中型バス、トラック他の動力伝達装置のリコールについて

リコール届出番号2200

平成20年10月21日、日産ディーゼル工業株式会社は下記のリコールを国土交通大臣に届け出しました。

改善箇所説明図

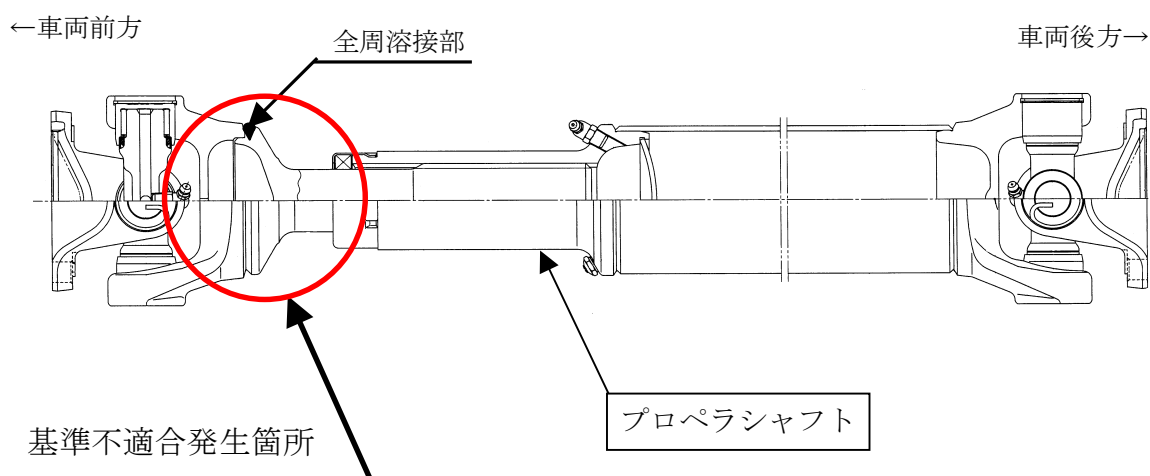
プロペラシャフトのヨーク部の溶接強度が不足しているものがある。そのまま使用を続けると、当該溶接部に亀裂が生じ、最悪の場合、プロペラシャフトが破断し、走行不能となるおそれがある。

全車両、当該プロペラシャフトを対策品と交換する。

注：□内は、交換部品を示す。

識別：スリーブヨーク部に、白色ペイントを塗布する。
